**« *Projet de construction du télésiège du Carreley et d'aménagement des pistes associées au niveau du col des Frettes, sur le domaine skiable d'Arc 1800* »
présenté par la société ADS,
sur la commune de Bourg-Saint-Maurice (Savoie)**

**Avis de l'Autorité environnementale
sur le dossier de DAET du télésiège du Carreley
et sur le dossier de DAAP des pistes associées,
présentant le projet et comprenant l'étude d'impact**

**Avis P n° 2014-1447
Avis P n° 2014-1459**

émis le 6 janvier 2015

Plan Projet de l'aménagement du col des Frettes

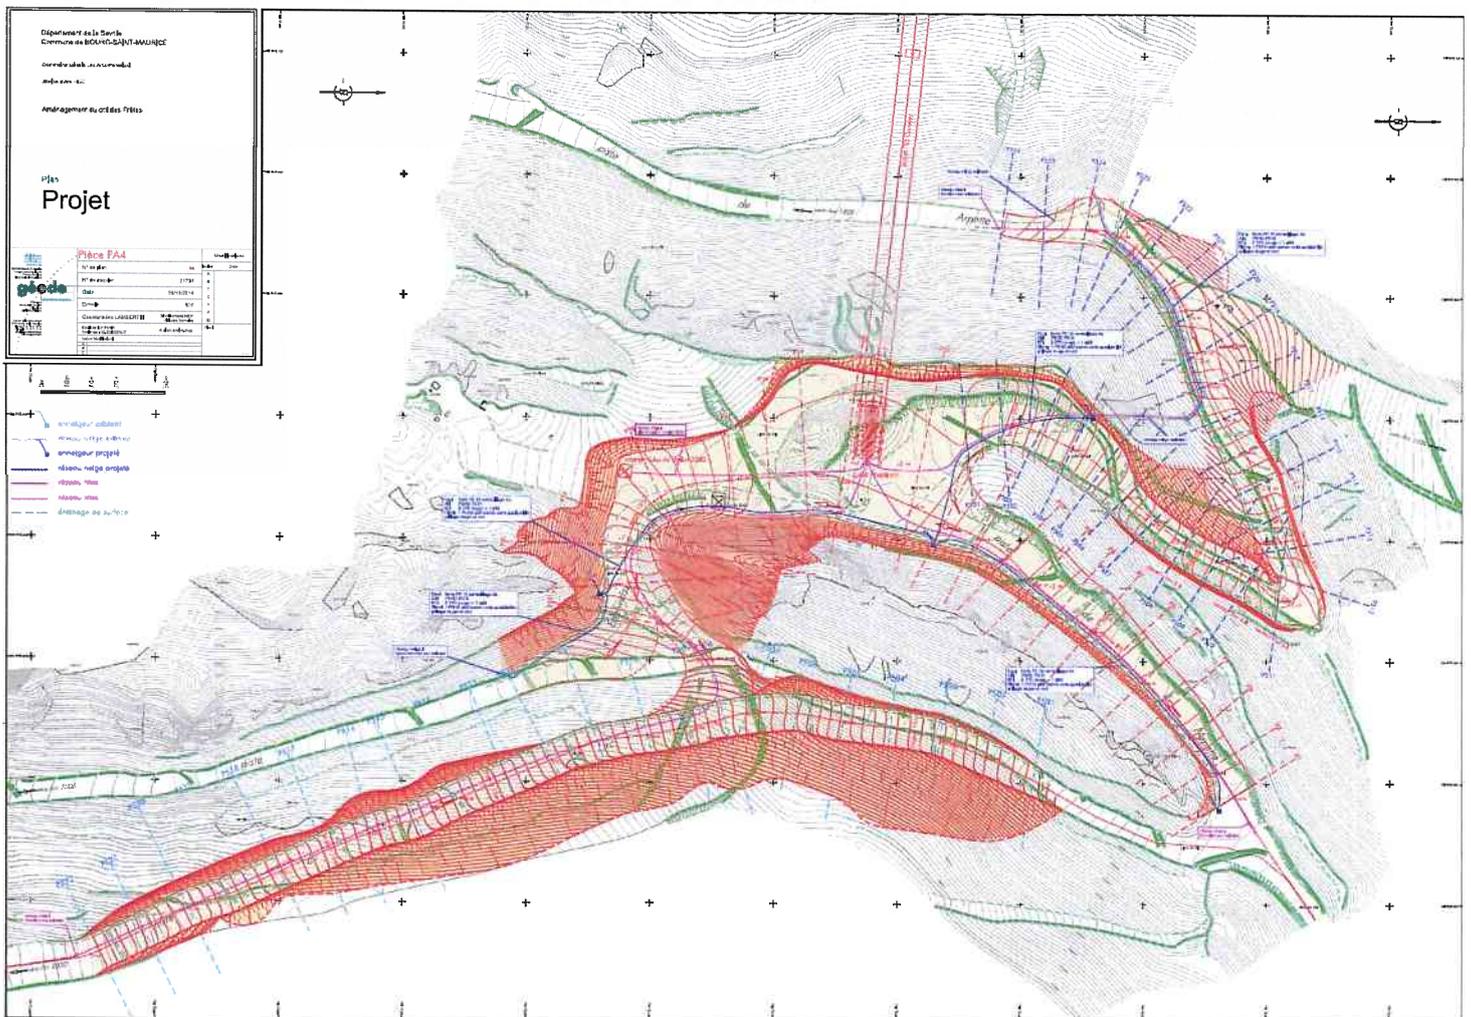
La piste Edelweiss sera reprofilée, notamment au niveau du passage du col des Frettes, qui sera abaissé de 7 m par rapport au niveau actuel et élargi pour obtenir une plate-forme de 20 m, avec une pente adaptée à une piste bleue, de 15 à 20%.

Un dévoiement des réseaux existants dans les zones terrassées (EDF, fibre optique, neige de culture) est prévu (cf. Dossier de DAAP : Pièce PA2 – Notice descriptive des travaux, p.14 et Pièce PA4, Plan n°04 – Plan Projet).

Bien qu'un effort ait été réalisé sur la présentation du projet au sein de l'étude d'impact, avec notamment le report sur l'ensemble des cartes de l'emprise du projet (télésiège du Carreley et des pistes associées), l'Autorité environnementale recommande, pour la complète information du public que :

- l'emprise du télésiège du Grand Renard, qui sera démantelé, soit aussi reporté sur les cartographies ;
- le devenir des 13 massifs bétons du télésiège du Grand Renard soit explicité ;
- les modifications prévues sur les réseaux existants (EDF, fibre optique, neige de culture), en particulier sur le secteur amont, soient développées au sein de l'étude d'impact ;
- la localisation du site d'accueil des 900 m³ de matériaux excédentaires du chantier autour de la gare aval soit précisée ;
- la pratique du ski hors piste dans l'aire d'étude soit décrite ;
- le programme d'aménagement du secteur Chantel soit présenté, en précisant les éventuelles évolutions entre le projet présenté en mars 2013 et le projet évoqué dans la présente étude d'impact (p.148) ;
- les différentes procédures ayant eu lieu ou en cours, auxquelles est soumis le programme d'aménagement, soient précisées.
